Proiectul nr. P12002-106

Due diligence de mediu și social, evaluarea
impactului și auditul de siguranță rutieră pentru
proiectul de reabilitare a rețelei rutiere TEN-T din
Moldova,
DTM 55768

Audit privind siguranța rutieră Tranșa 1: Drumul R7 Lotul 1, Lotul 2, Lotul 3

Figura 5-1. Insulă de trafic marcată cu marcaje orizontale (~PC 126+00)

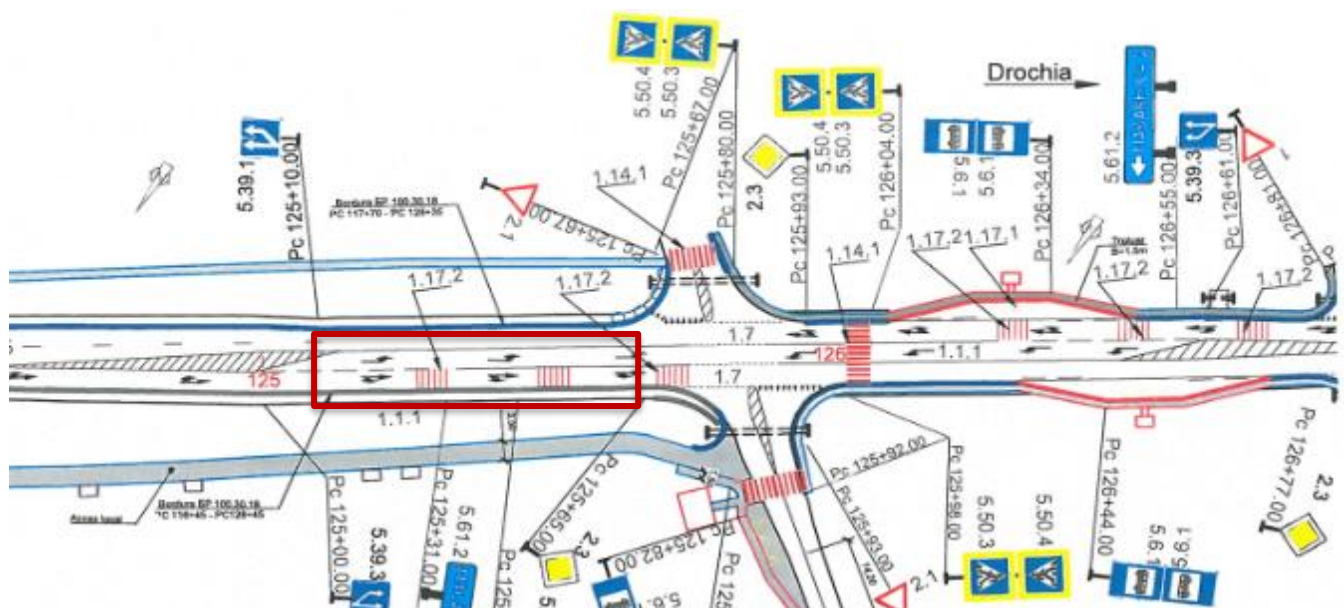
Marcajele rutiere orizontale nu sunt suficiente, pe cont propriu, pentru a reduce viteza în zonele de intersecție, deoarece șoferii adesea le ignoră sau trec peste ele. În timp, aceste marcaje tind să se uzeze și să-și piardă vizibilitatea, mai ales dacă nu sunt întreținute sau reîmprospătate în mod regulat, ceea ce le face ineficiente în semnalizarea prudenței sau în ghidarea traficului. În mod similar, insulele de siguranță vopsite au o eficacitate limitată; sunt frecvent traversate de vehicule și pot chiar încuraja manevre riscante, reducând beneficiile de siguranță pe care ar trebui să le ofere.

Figura 5-6. Barierele de siguranță rutieră proiectate în prezent

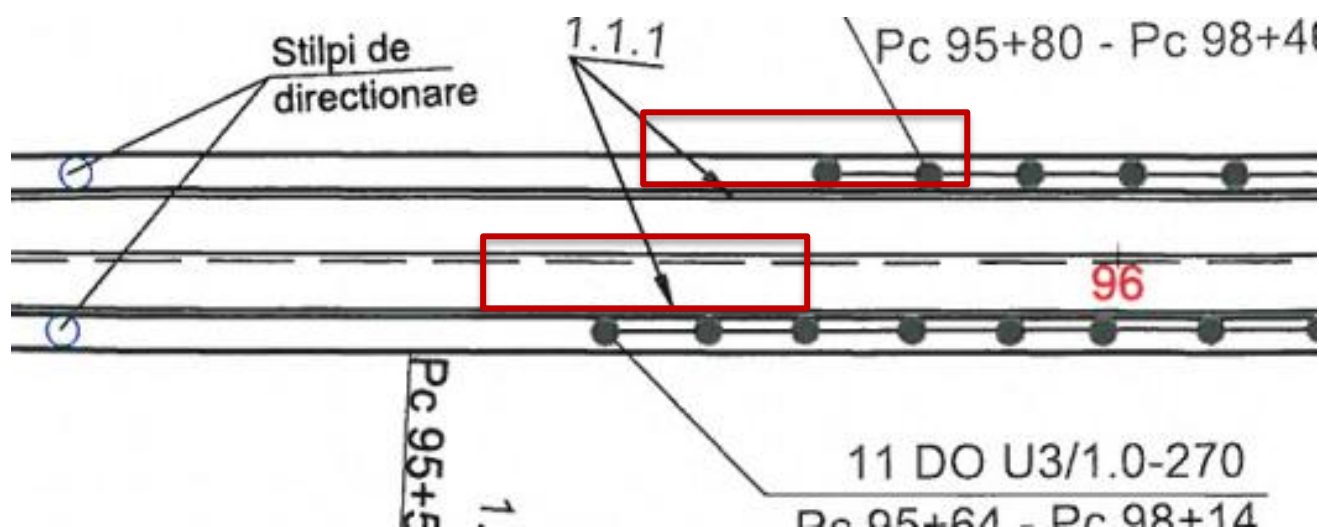
Tipul de bariere de siguranță rutieră prezentat în proiectul furnizat prezintă deficiențe semnificative de siguranță. Capetele lor expuse și neprotejate reprezintă un pericol grav pentru participanții la trafic, în special la viteze mai mari. În cazul unei coliziuni, aceste capete ale barierelor pot acționa ca obiecte rigide și penetrante, crescând probabilitatea unor avarii catastrofale ale vehiculelor și putând duce la leziuni fatale sau care pun viața în pericol. Astfel de configurații nu respectă standardele moderne de siguranță rutieră, care impun ca capetele barierelor să fie proiectate astfel încât să absoarbă energia de impact și să prevină străpungerea, răsturnarea sau decelerarea bruscă a vehiculelor.

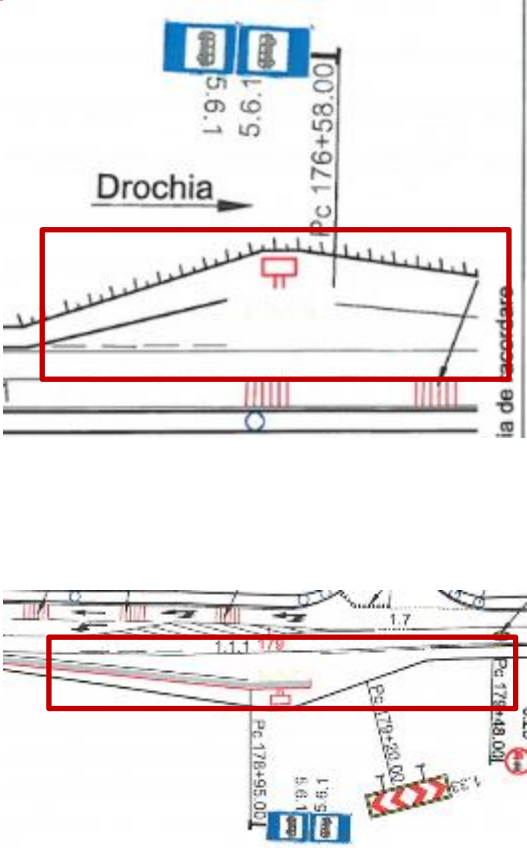
14.	~PC 126+30	La apropierea de intersecție, lipsește semnul rutier nr. 5.37.2 — care indică direcțiile de circulație permise pentru fiecare bandă de circulație. În condiții de vizibilitate redusă (de exemplu, în timpul ninsorii, ploii sau în condiții de lumină slabă), marcajele rutiere orizontale pot deveni neclare sau se pot uza în timp. Fără semnalizare rutieră corespunzătoare, șoferii pot avea incertitudini cu privire la utilizarea corectă a benzilor de circulație și la manevrele de viraj la intersecție.	Se recomandă instalarea semnelor rutiere nr. 5.37.2 în zona intersecției pentru a indica în mod clar direcțiile permise pentru fiecare bandă. Aceste semne vor asigura că șoferii înțeleg organizarea traficului chiar și atunci când marcajele orizontale nu sunt vizibile, îmbunătățind astfel claritatea și siguranța în toate condițiile meteorologice și de iluminare. L

15.	~PC 126+10 – 126+50	Marcajele rutiere orizontale duble se pot uza în timp — în special linia punctată, care este mai susceptibilă de a fi călcată de vehiculele din prima bandă. Dacă rămâne vizibilă doar linia continuă, autobuzele care intră în stația d ă ar încălca, din punct de vedere tehnic, regulile de circulație. Acest lucru ar putea crea incertitudine în rândul șoferilor cu privire la traiectoria corectă de intrare în stația de autobuz.	L	Se recomandă marcarea punctelor de intrare și ieșire ale stațiilor de transport public numai cu o linie punctată. Acest lucru reduce riscul de uzură inegală a marcajelor și contribuie la minimizarea potențialului de comportament haotic sau incert la volan.

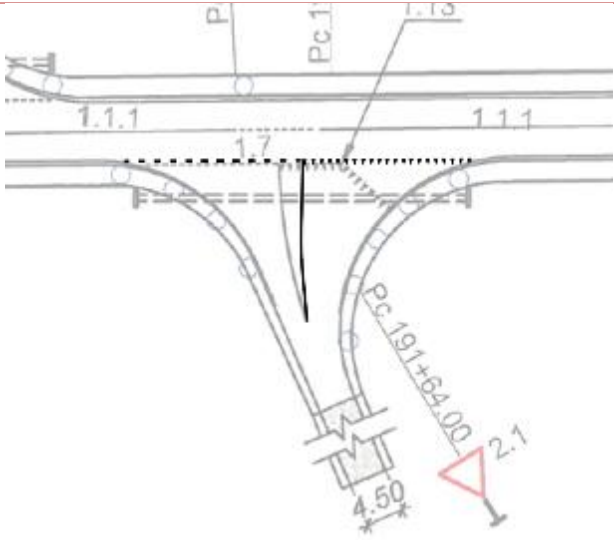
17.	PC 137+00 PC 249+00	La apropierea de intersecție, nu este clar care sunt direcțiile de deplasare permise de pe fiecare bandă. Lipsa unor indicații clare privind benzile de circulație și a informațiilor direcționale poate duce la confuzie în rândul șoferilor, rezultând în manevre dezorganizate sau nesigure în zona intersecției.	L	Se recomandă marcarea săgeților de direcție pe carosabil și instalarea semnelor rutiere corespunzătoare înainte de intersecție, pentru a informa șoferii cu privire la mișcările permise de pe fiecare bandă. Acest lucru va îmbunătăți organizarea traficului, va reduce incertitudinea și va spori siguranța și eficiența generală la intersecție.

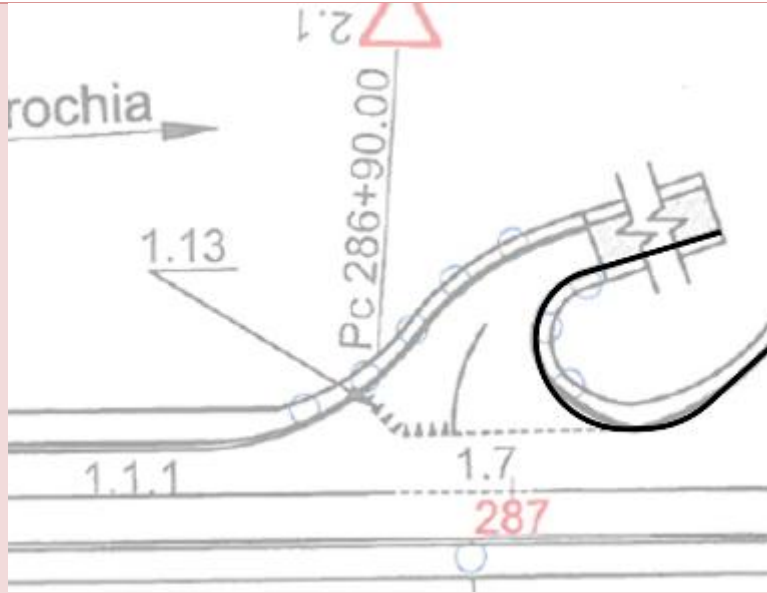
25.	PC 227+47	Proiectul include două semne rutiere similare (1.21 și 1.20) (în apropierea trecerii de pietoni d , ceea ce poate crea aglomerație vizuală și	L	7. Se recomandă eliminarea unuia dintre semnele duplicate, păstrând un singur semn pe fiecare sens de circulație. În plus, asigurați-vă că este prevăzut un semn , selectat

reduce claritatea informațiilor pentru șoferi. Semnalizarea excesivă în imediata apropiere poate distra atenția șoferilor, în loc să sporească siguranța. 		corespunzător, pentru sensul opus de circulație, pentru a menține o orientare clară și consecventă pentru toți participanții la trafic.

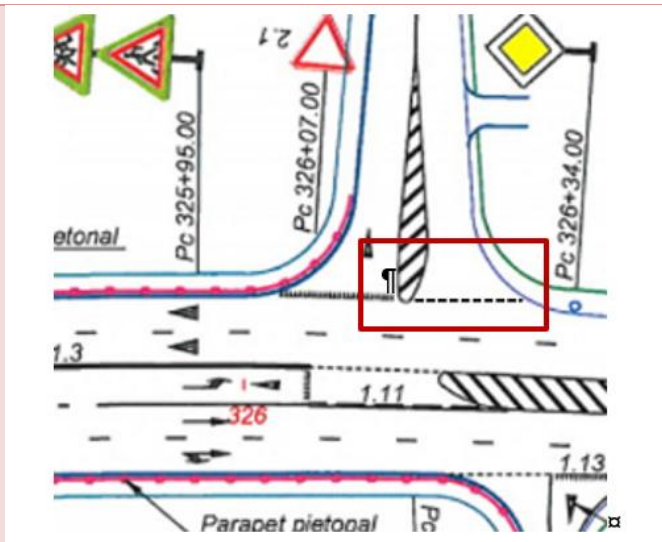
4.	PC 326+00	La apropierea de intersecție, lipsesc semnele rutiere care să informeze șoferii cu privire la posibilele direcții de circulație din cadrul intersecției. Ca urmare, șoferii pot fi nesiguri cu privire la direcțiile permise de pe fiecare bandă de circulație, ceea ce poate duce la manevre dezorganizate și la o circulație neclară în zona intersecției. 	L	Instalați semnul rutier nr. 5.37.2, care indică direcțiile de circulație permise la intersecție, asigurându-vă că semnul corespunde marcărilor rutiere orizontale proiectate și schemei planificate de organizare a traficului. Acest lucru îi va ajuta pe șoferi să aleagă din timp banda corectă și va reduce probabilitatea apariției unor situații conflictuale la intersecție.

5.	PC 326+40	La această ieșire din intersecție, nu există nicio indicație privind direcțiile obligatorii de circulație la intersecție. Acest lucru permite șoferilor să efectueze toate manevrele posibile, deși acestea pot fi limitate în	L	1. Se va instala un semn rutier 4.1.2 care să indice virajul obligatoriu la dreapta la ieșirea din intersecție.

prezent doar de marcajele rutiere orizontale, care se pot estompa în timp, pot fi acoperite de zăpadă sau pot fi ascunse din alte motive din cauza condițiilor meteorologice.

2. Modificați marcajele rutiere orizontale de pe insula de trafic pentru a permite vehiculelor să vireze la stânga și de la ieșire. Cu toate acestea, înainte de a pune în aplicare această soluție, se recomandă evaluarea volumului de trafic preconizat și a frecvenței manevrelor de viraj la stânga, pentru a asigura siguranța și eficiența.

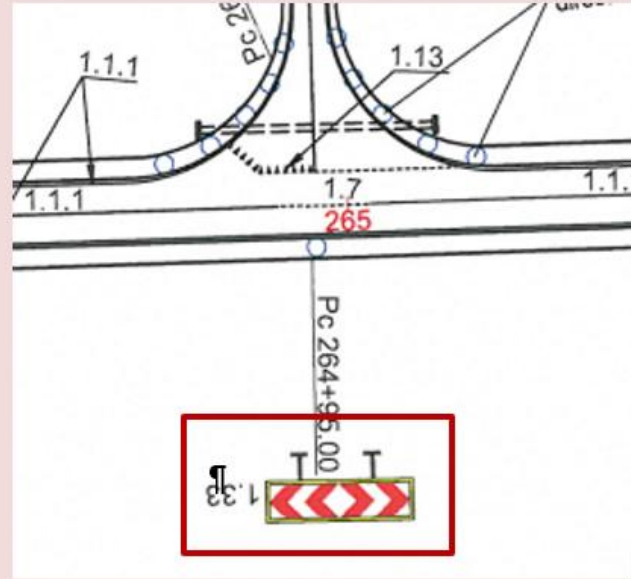
7.	PC 326+00	Marcajul rutier orizontal 1.7 lipsește la drumul lateral. Este foarte important să se mențină coerența (omogenitatea) pe tot parcursul proiectului și pe toate drumurile, astfel încât șoferii să poată înțelege întotdeauna la ce să se aștepte și cum este organizat traficul la intersecții.	L	Aplicați marcajul rutier orizontal 1,7 la drumul lateral pentru a asigura o organizare uniformă a traficului și claritate pentru șoferi.

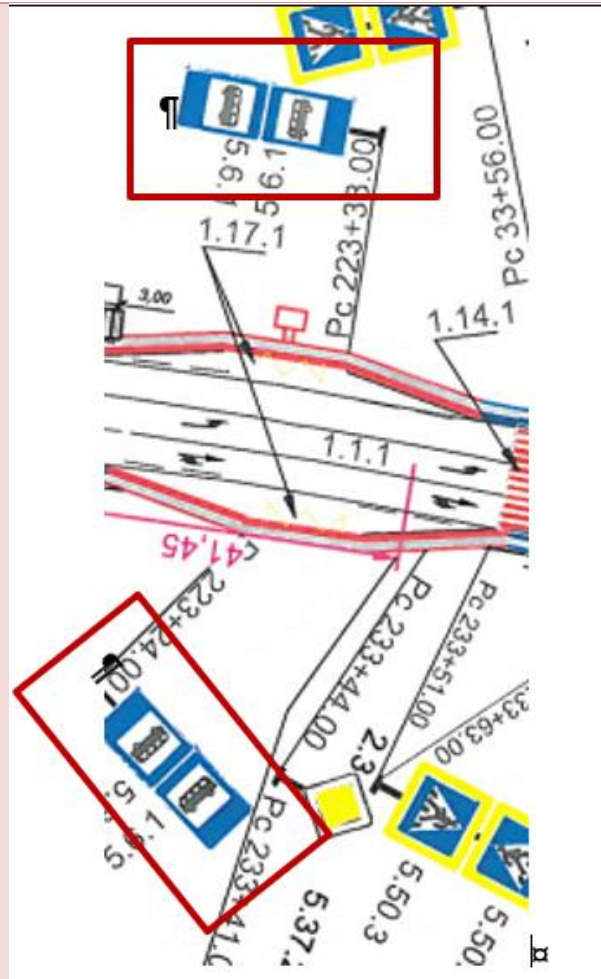
10.	PC 371+64 PC 414+38 PC 430+47	Insulele de siguranță propuse la intersecție au un design neclar (ridicate sau la nivel), dar, în ambele cazuri, sunt prea mici pentru a oferi un beneficiu semnificativ în materie de siguranță. Dacă sunt ridicate, ar putea chiar să acționeze ca un obstacol, creând potențiale pericole în loc să îmbunătățească siguranța rutieră.	L Se recomandă eliminarea insulelor și menținerea a două benzi de circulație pe drumul secundar, ajustând în consecință marcajele rutiere orizontale. Această abordare va simplifica configurația intersecției, va menține o orientare clară a benzilor de circulație și va evita introducerea unor obstacole ineficiente sau potențial periculoase.

11.	PC 371+84	Marcajele rutiere orizontale și semnele rutiere sunt înșelătoare — ele indică posibilitatea virajului la stânga din prima bandă, în timp ce semnele rutiere nu permit această manevră. Această neconcordanță poate crea situații conflictuale între șoferi. Efectuarea unui viraj la stânga din prima bandă ar putea duce la coliziuni grave din cauza diferențelor de viteză, deoarece vehiculele ar putea fi nevoite să oprească brusc pe a doua bandă, pe care circulă alte vehicule.	L	Corecțai marcajele rutiere orizontale și semnele rutiere pentru a reflecta cu exactitate mișcările permise și pentru a interzice virajele la stânga din prima bandă. Acest lucru va alinia așteptările șoferilor cu regulile de circulație efective și va reduce semnificativ riscul de coliziuni.

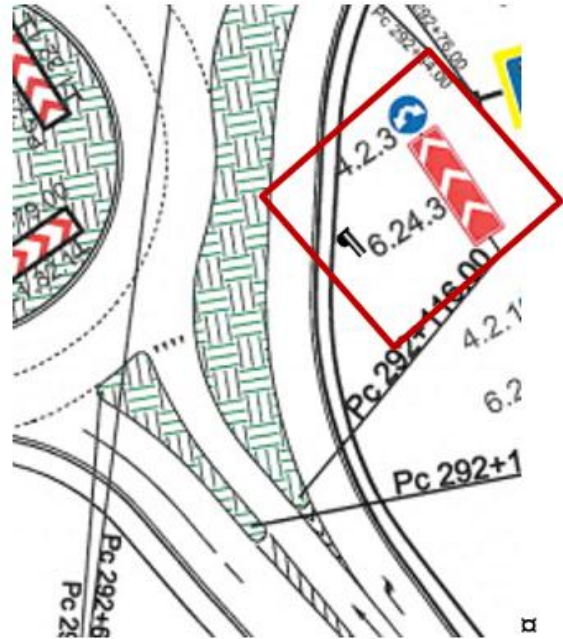
PC 560+20 – 563+20 PC 572+40 – 576+00 PC 583+25 – 584+90			 
14.	PC 382+00	În zona intersecției, banda de accelerare a drumului principal se termină, ceea ce duce la formarea a trei benzi lângă drumul secundar, în loc de cele două prevăzute. Banda de accelerare se termină practic în mijlocul intersecției, creând confuzie pentru șoferi. În plus, având în vedere că există o stație de autobuz în apropiere și doar o separare minimă prin marcaje orizontale, această bandă suplimentară poate fi percepută de șoferi ca o bandă de depășire sau de continuare, încurajând creșterea vitezei în apropierea intersecției, ceea ce poate fi nesigur.	L	Se recomandă ca banda suplimentară/de accelerare să se termine înainte de intersecție, asigurându-se că doar două benzi de circulație continuă prin intersecție. Acest lucru ar simplifica configurația traficului, ar reduce confuzia și ar îmbunătăți siguranța. În plus, vehiculele care virează de pe drumul lateral ar trebui să traverseze două benzi în loc de trei, minimizând potențialele puncte de conflict și sporind siguranța generală a intersecției.

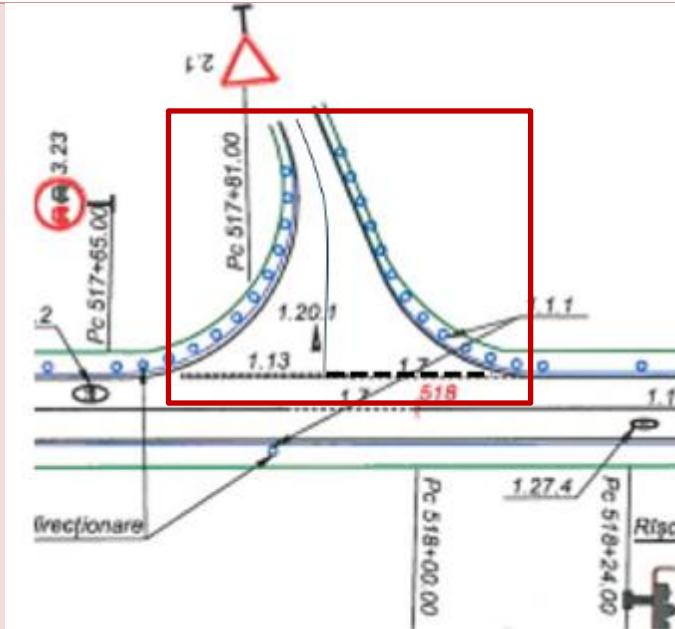
fiecare stație de autobuz. 		
18.	PC 415+04 PC 471+20	Este prevăzută o trecere de pietoni; cu toate acestea, pe partea opusă a trecerii nu există nicio alee pietonală sau infrastructură aferentă. Deși în apropiere este proiectată o alee pietonală, aceasta nu este conectată direct la trecere. Drept urmare, pietonii — după ce	L	Dacă în apropiere este prevăzută o cale pietonală sau altă infrastructură destinată pietonilor, se recomandă cu tărie conectarea acesteia direct la trecerea de pietoni. Astfel se asigură că pietonii dispun de trasee sigure, confortabile și logice pentru a ajunge la trecere,

traversează strada — ar trebui să meargă în continuare pe carosabil sau să găsească o cale alternativă, potențial nesigură, pentru a ajunge la aleea pietonală. 	reducându-se probabilitatea ca aceștia să traverseze strada în afara zonelor desemnate.

PC 177+59

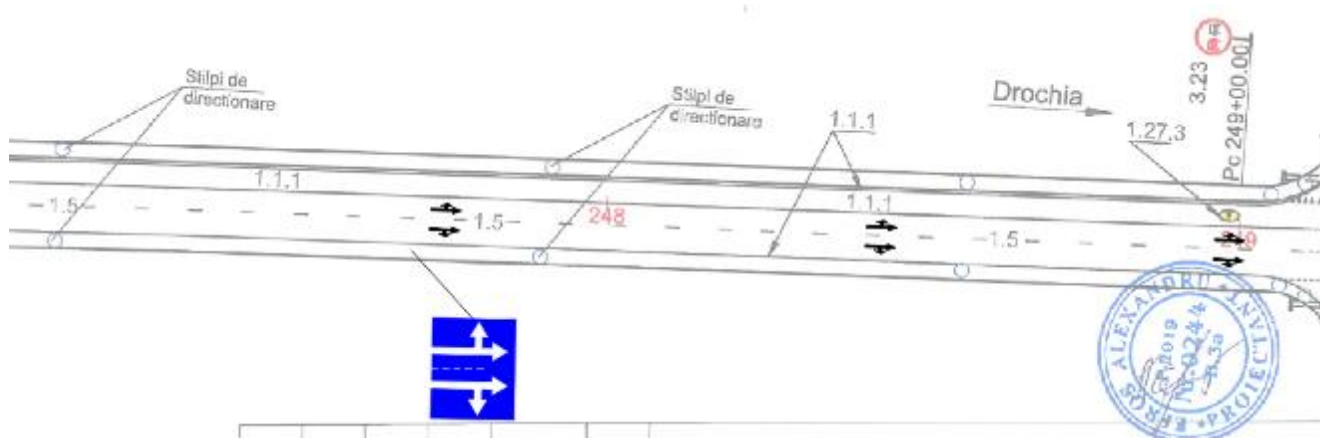
21.	PC 177+59	Trecerea de pietoni planificată nu se conectează la nicio infrastructură adaptată pietonilor. În plus, nu este clar dacă trecerea propusă include elemente de protecție, cum ar fi o insulă de refugiu supraînălțată sau elemente de siguranță similare pentru a proteja pietonii de traficul rutier. Acest proiect poate expune pietonii la riscuri inutile și poate	L	1. Asigurați o infrastructură pietonală continuă care să conecteze trecerea de pietoni la stația de autobuz din apropiere și la alte destinații pietonale. 2. Luați în considerare instalarea unei insule de refugiu supraînălțate sau a unui element fizic de siguranță similar pentru a proteja pietonii în timp ce traversează carosabilul. 3. Introduceți o măsură de reducere a vitezei (de exemplu, semnalizare de limitare a vitezei sau elemente de calmare a

PC 653+04 Opțiunea nr. 1

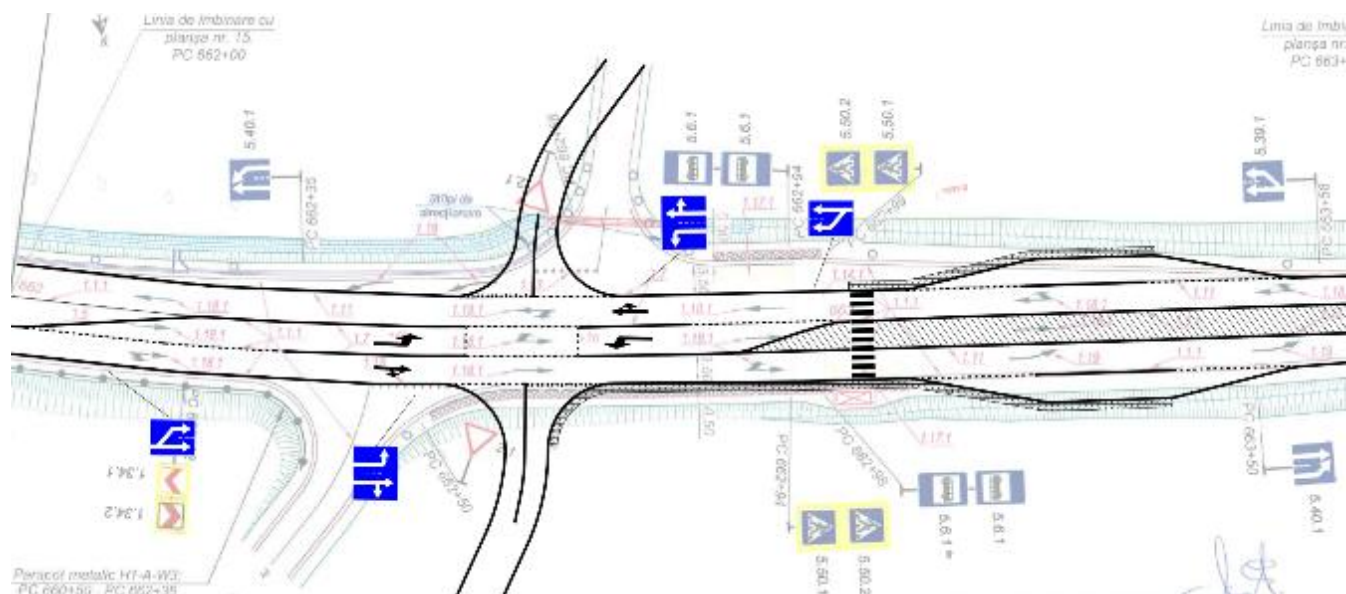
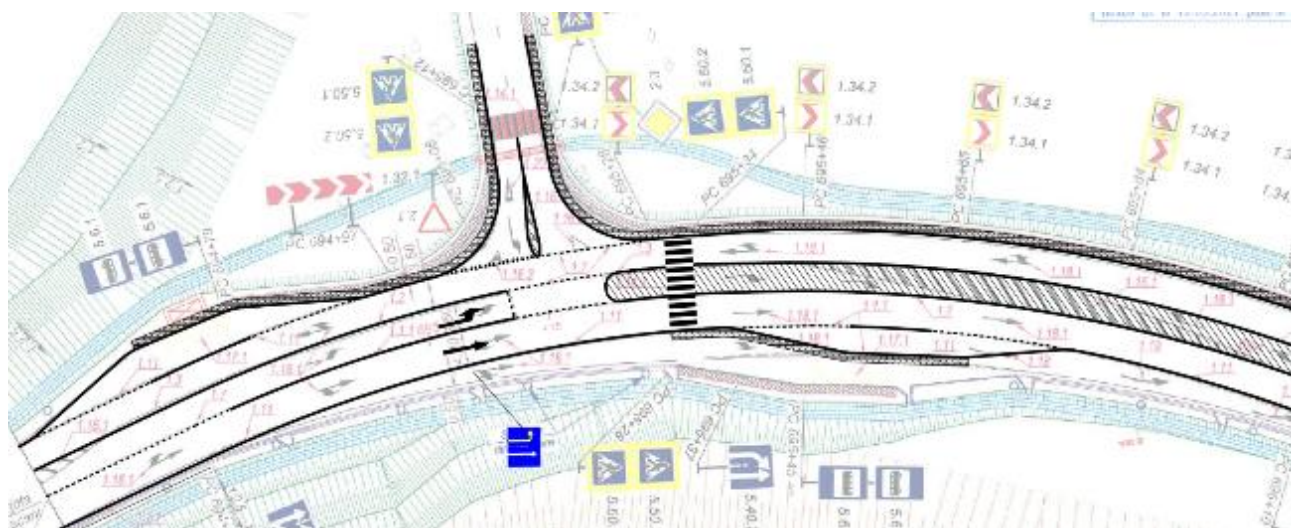
siguranța rutieră. 		 <i>Exemplu (a se vedea imaginea mărită în anexa C)</i>
10.	PC 653+04	Trecerea de pietoni planificată este foarte lată, acoperind patru benzi de circulație și o zonă de stație de autobuz. Acest lucru creează riscuri de siguranță pentru pietoni, deoarece aceștia trebuie să traverseze o porțiune mare a carosabilului. De asemenea, nu este clar de ce lungimile stațiilor de transport public diferă: pe sensul de mers spre nord (Costești → Rîșcani), stația se întinde aproximativ de la PC 652+20 la PC 653+50, în timp ce pe sensul de mers spre sud (Rîșcani → Costești) stația se întinde doar de la aproximativ PC 652+50 la PC 653+00.	H	Se recomandă standardizarea lungimilor stațiilor de autobuz, ceea ce ar crea mai mult spațiu pentru relocarea trecerii de pietoni din apropiere, fără a intersecta zonele stațiilor de autobuz. Dacă nu este posibilă reproiectarea lungimilor stațiilor, trecerea de pietoni ar trebui mutată mai departe, astfel încât pietonii să nu fie nevoiți să traverseze mai mult de trei benzi de circulație. Modificările propuse trebuie să se aplice pe întreaga lungime a localității, pentru a corespunde modificărilor recomandate.  <i>Opțiunea nr. 1 (a se vedea imaginea mărită în Anexa C)</i>

PC 662+70

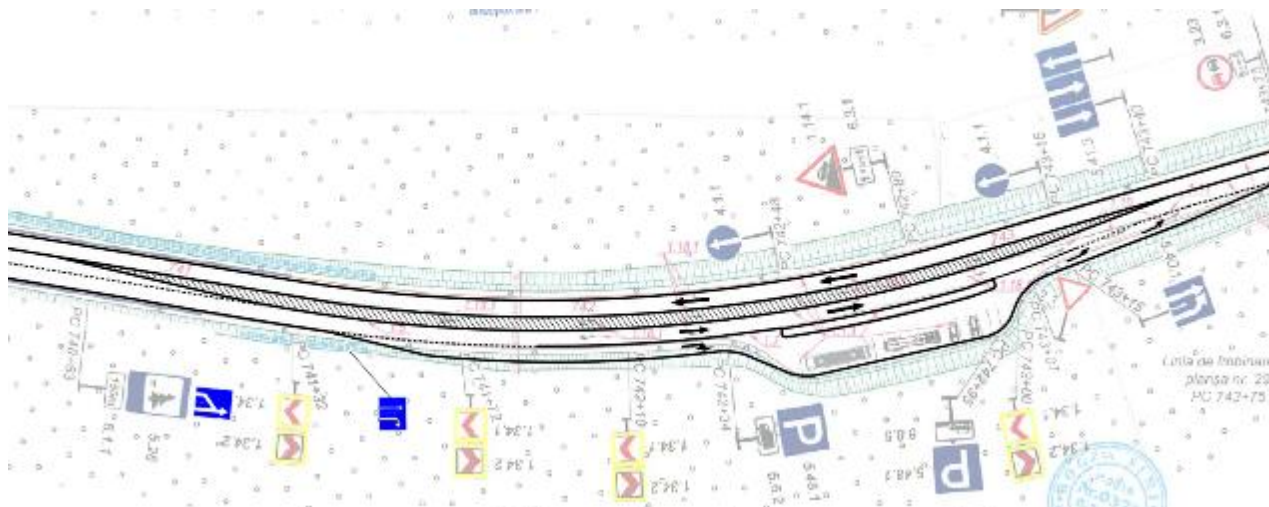
13.	PC 655+43 PC 662+70	Geometria intersecției se abate în prezent de la o configurație standard perpendiculară cu patru sensuri. Acest design nestandardizat împiedică traficul care se deplasează în linie dreaptă de la o stradă secundară la cealaltă să execute manevra pe o traiectorie dreaptă. Această constrângere geometrică poate genera confuzie, imprevizibilitate și un număr crescut de puncte de conflict, ceea ce poate duce la un risc mai mare de accidente.	L	Recomandăm, acolo unde este fezabil din punct de vedere geometric și financiar, efectuarea unor modificări pentru realinierea intersecției la o configurație standard perpendiculară cu patru sensuri. Această ajustare ar spori semnificativ predictibilitatea, ar îmbunătăți vizibilitatea șoferilor și ar permite o traiectorie de traversare dreaptă și directă pentru mișcările de trafic, sporind astfel siguranța generală a intersecției și eficiența operațională.
